## Keuringsverslag van een elektrische laagspanning- en zeer lage spanningsinstallatie

**ID-label:** Zoutbrugstraat 37 bus 4 EK

Controlebezoek van een huishoudelijke installatie volgens (KB 08/09/2019) - AREI Boek 1- 6.5. en 4.2.4.3.

Afbeelding schakel- en verdeelbord:

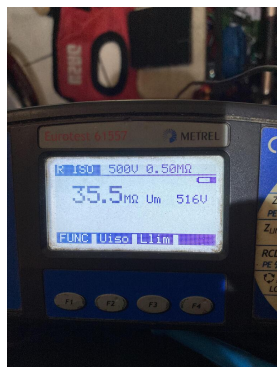
<b>Visueel nazicht (algemeen)</b>	NOK	<b>Directe aanraking</b>	NOK	<b>Indirecte aanraking</b>	OK
<b>Aansluitingen</b>	NOK	<b>schema in bijlage door Aceg vzw</b>	NA		
<b>Equipotentiale verbindingen</b>	OK	<b>Doorsnede geleiders</b>	OK		
<b>Continuïteit</b>	OK	<b>Verlichting / toestellen</b>	OK

11.01 Eéndraadschema van de installatie is te voorzien en/of te vervolledigen. (Boek 1 Afdeling 2.12 - 2.13 en 3.1.2 en 9.1.2)

11.02 Situatieschema van de installatie is te voorzien en/of te vervolledigen. (Boek 1 Afdeling 2.12 - 2.13 en 3.1.2 en 9.1.2)

13.08 Een demonteerbaar aansluitstuk (aardingsonderbreker) dient aangebracht te worden in de aardgeleider teneinde de meting van de aardweerstand mogelijk te maken. (Boek 1 Onderafdeling 5.4.3.5.)

13.09 Een demonteerbaar aansluitstuk (aardingsonderbreker) moet steeds gemakkelijk bereikbaar zijn. (Boek 1 Onderafdeling 5.1.5.1. en 5.4.3.5.)

18.07 Leidingen zijn te bevestigen met aangepaste bevestigingsmiddelen. (Boek 1 Onderafdeling 5.2.2. en 5.2.9.) Geen lusterklem

18.14 Elektrische leidingen zijn niet ingevoerd, zodat een continue bescherming verzekerd is. (Boek 1 Onderafdeling 5.2.6.1.)

19.03 De verbindingen dienen verwezenlijkt te worden in borden, verbindings- of aftakdozen, aan de klemmen van schakelaars, contactdozen of verlichtingsarmaturen. (Boek 1 Onderafdeling 5.2.6.1.)

nota/note 13 De aardspreidingsweerstand kon niet gemeten worden. Deze dient bij voorkeur kleiner te zijn dan 30ohm.
